**MODIFICACIÓ PUNTUAL DEL PLA D'ORDENACIÓ
URBANÍSTICA MUNICIPAL D'ARENYS DE MAR**

**CORRECCIÓ D'ERRADA MATERIAL DE DUES FINQUES
SITUADES AL CARRER JOSEP LLIMONA**

Arenys de Mar, gener 2022

plànol 03.2.4 POUM vigent

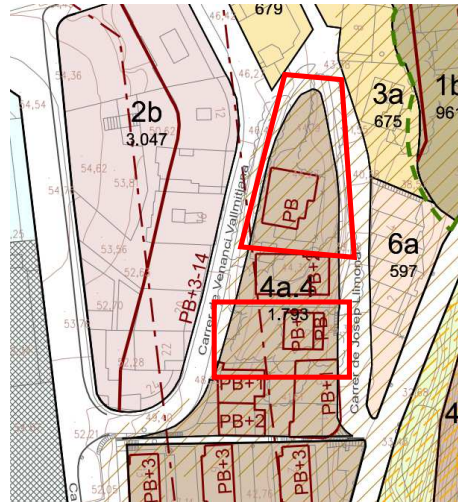
La justificació de la present modificació és corregir l'errada material que es va produir al transcriure l'aprofitament de l'Estudi de Detall de la UASU 18 al plànol d'ordenació 03.2.4. del POUM vigent, tal i com ho va requerir l'informe de la CTUB de data 1 de desembre de 2011 en les prescripcions 1.5.3 i 1.10 (veure annex 3)

Aprovació definitiva del text refós 2013 _ clau 4a.4_ gàlibs

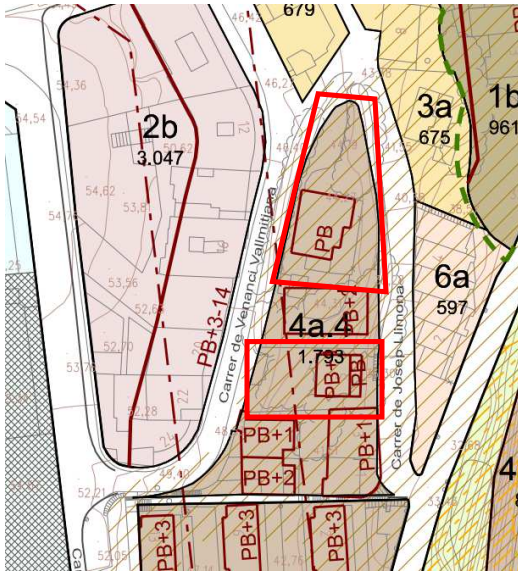
D'acord amb l'informe de la CTUB de data 1 de desembre de 2011 i l'informe annex sobre normativa de data 20 d'octubre de 2011 (veure annex 3) s'indica en les prescripcions 1.5.3 i 1.10 que cal incorporar els paràmetres d'edificació de l'ED en els plànols d'ordenació, i en cap cas s'indica que s'hagin de reduir els aprofitaments, tanmateix un cop feta la incorporació en el text refós que s'aprova definitivament, s'observa que en les finques objecte de la modificació apareix el gàlib només de les edificacions existents i que no concorden amb l'estudi de detall esmentat, on es permetien unes ampliacions de part de la construcció amb una edificació de SS+PB+2. (veure annex 1)
